# Rapport de contrôle d'installations électriques à basse et à très basse tension

RÉF. 88/2023/72214/04:1

DATE DU CONTRÔLE 30/06/2023 AGENT VISITEUR Philippe Da Silva  
 ADRESSE DU CONTRÔLE Rue de Nieuwenhove 75 (étage 2eme) - 1180 Uccle TYPE DE CONTRÔLE Visite de contrôle vente ancienne installation (8.4.2)

### Croquis de position élémentaire et descriptif sommaire des tableaux

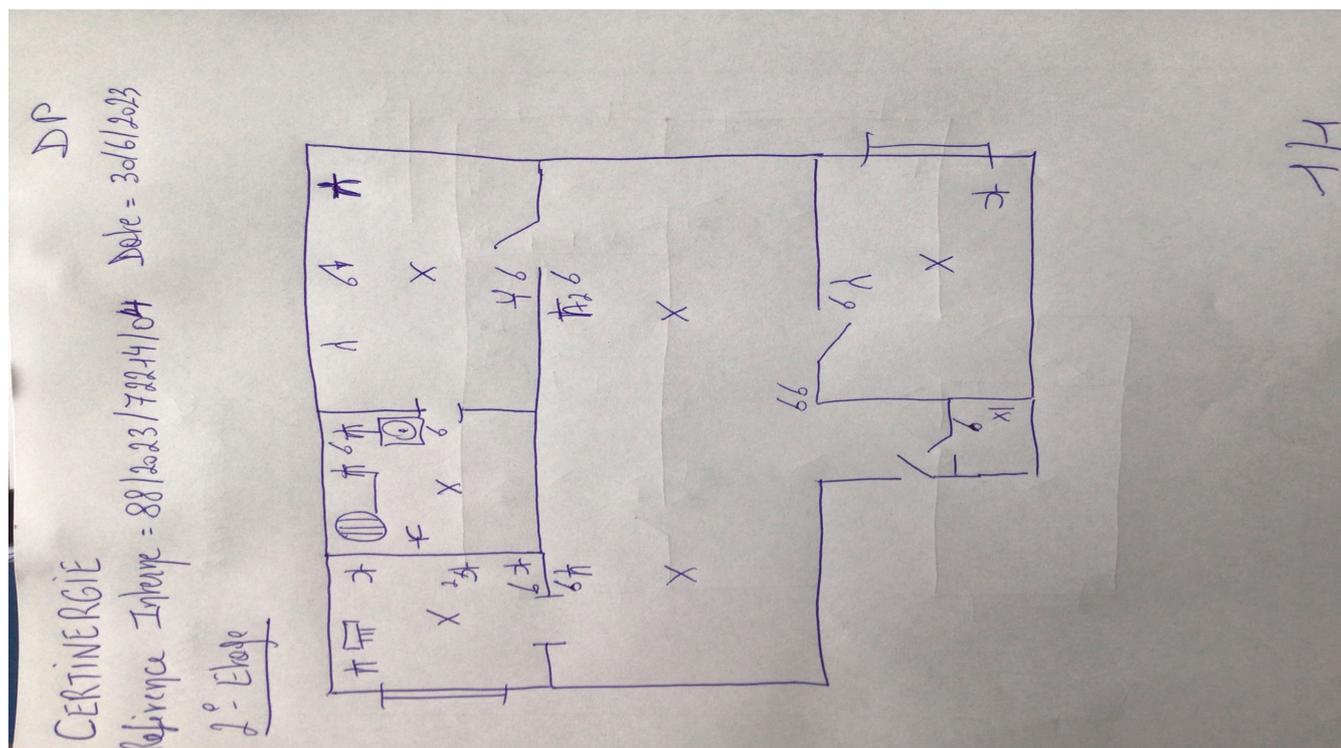
sur base de ce qui est visible et accessible lors du contrôle  
 Note : ces croquis ne remplacent pas les schémas unifilaires et de position réglementaires
